UZUPEŁNIENIE

W odpowiedzi na wezwanie z dnia 30.09.2016 r. znak: WSTI.4242.8.2016.AN w sprawie złożenia wyjaśnień i uzupełnienia raportu o oddziaływaniu przedsięwzięcia polegającego na eksploatacji kopaliny ze złoża Żyrwiny II, przedstawiam wyjaśnienia i uzupełnienie w zakresie wskazanym w ww. wezwaniu:

Fig. nr 1. Mapa lokalizacyjna złóż.

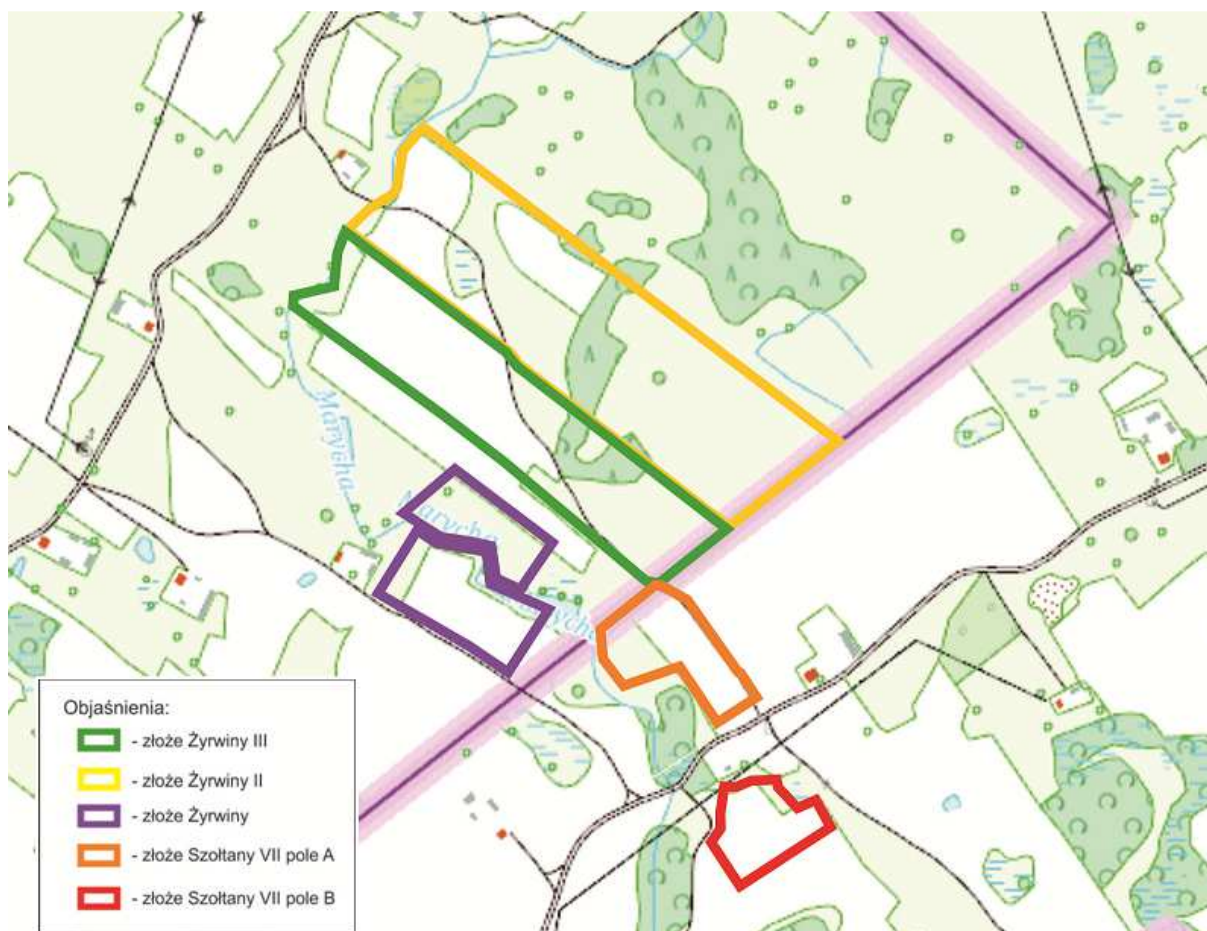
W otoczeniu planowanego złoża piasku ze żwirem „Żyrwiny II” występują następująca złoża piasku ze żwirem (Fig. 1):

- złożo „Żyrwiny III” – położone bezpośrednio przy południowo – zachodniej granicy złoża „Żyrwiny II” - planowane do eksploatacji
- złożo „Żyrwiny” – położone za złożem „Żyrwiny III, w odległości ok. 130 m od złoża „Żyrwiny II” w kierunku południowo – zachodnim – planowane do eksploatacji,
- złożo „Szołtany VII” pole A – położone w odległości ok. 95 m od złoża „Żyrwiny II” w kierunku południowo – zachodnim – w trakcie eksploatacji,
- złożo „Szołtany VII” pole B – położone w odległości ok. 255 m od złoża „Żyrwiny II” w kierunku południowym – planowane do eksploatacji.

Obecnie eksploatacja jest prowadzona na złożach:

- Szołtany VII pole A w odległości ok. 100 m od południowej granicy złoża Żyrwiny II. Eksploatacja pola A jest już prawie zakończona.
- Szołtany V w odległości ok. 880 m od południowej granicy złoża Żyrwiny II.
